## “Taccu sa Pruna” – Impianto di Accumulo Idroelettrico Mediante Pompaggio ad Alta Flessibilità ed Opere Connesse

### Risposte alle Osservazioni

Doc. No. P0030780-1-H8 Rev. 1 - Luglio 2023

Figura 1.15: Estratto elaborato depositato: G929\_SIA\_T\_006\_Mosaicatura\_PUC\_10-13\_REV00

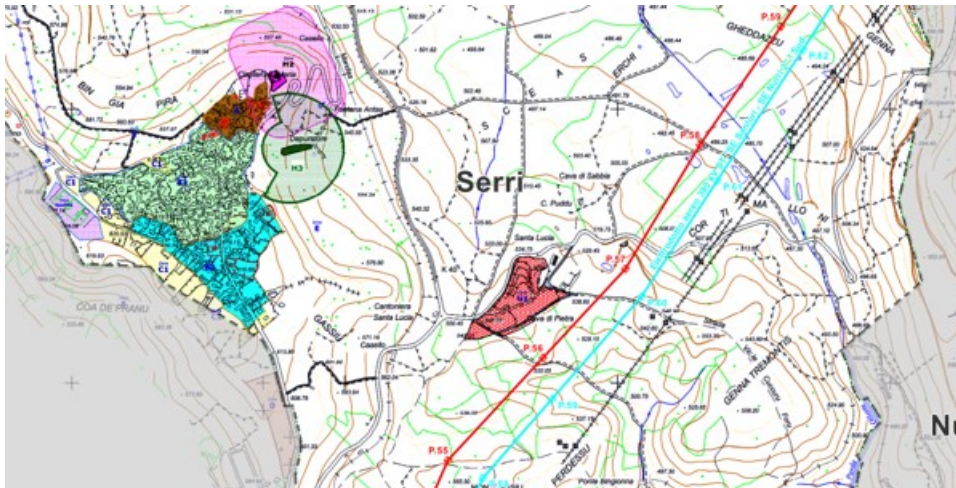
[...] Inoltre i tralicci P54N e P57S interessano aree occupate da vigneti. I quali sarebbero irrimediabilmente compromessi dalla realizzazione delle infrastrutture, poiché nel progetto è prevista l'estirpazione dei vigneti interferenti con i tralicci.[...]

Di seguito un estratto significativo di tale elaborato:

Profilo Sezione A-A – Schematico delle mitigazioni di impatto visivo vegetazionali

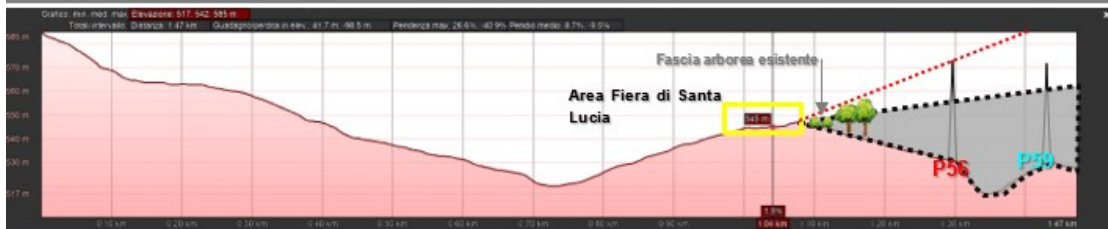
A seguito delle considerazioni effettuate dagli Enti coinvolti nel processo decisionale, tenuto conto del valore dato dalla comunità al sito in esame, si propone, per l'area delle Fiera di Santa Lucia, un intervento compensativo che comprenda la realizzazione di una fascia arboreo-arbustiva che, coerentemente con il linguaggio tipologico dei luoghi, funga da barriera visiva.

Come si evince dalla sezione riportata sopra inserendo una quinta vegetazionale (alberi con altezza di 15-20m) tra l'area della Fiera e le linee in progetto, si migliora ulteriormente l'incidenza visiva delle opere, già naturalmente mitigate sia dall'orografia del terreno che dalla vegetazione esistente (l' area in grigio evidenzia la parte di tralicci P56 e P59 non visibili perché mitigati dalla naturale orografia del terreno).

*Schematici dei sostegni in progetto ed esempi fotografici di sostegni simili a quelli in progetto (Linea esistente a 380 kV “Ittiri – Selargius”)*

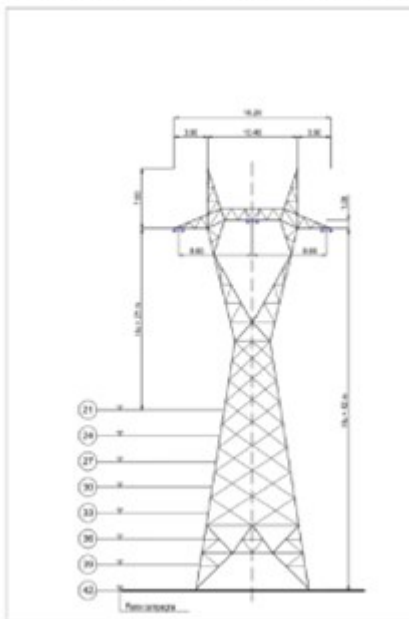
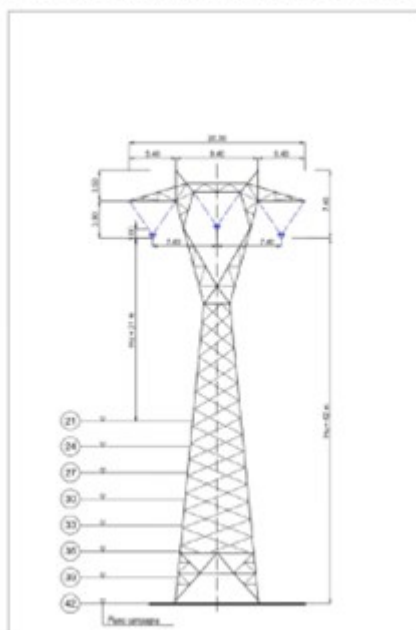
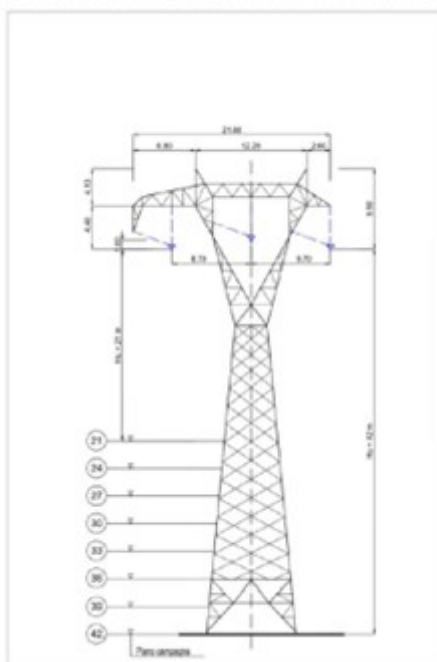
[...] Si rileva che la sola generica descrizione delle misure di mitigazione paesaggistica delle opere fuori terra (n.d.r. è stata prevista la piantumazione di una generica fascia arborea intorno al Bacino di Monte, di connessione alle adiacenti aree naturali – prati e pascoli naturali, rinverdimento delle scarpate), mentre viceversa risulta assente la descrizione delle modalità con cui verranno mitigati gli impatti dei tralicci dell'elettrodotto aereo;

Per i dettagli in merito alle opere di mitigazione previste per la componente paesaggistica si rimanda a quanto già sviluppato nel Cap.10 della Relazione Paesaggistica depositata (G929\_PAE\_R\_001\_Rel\_paesaggistica\_1-1\_REV00).
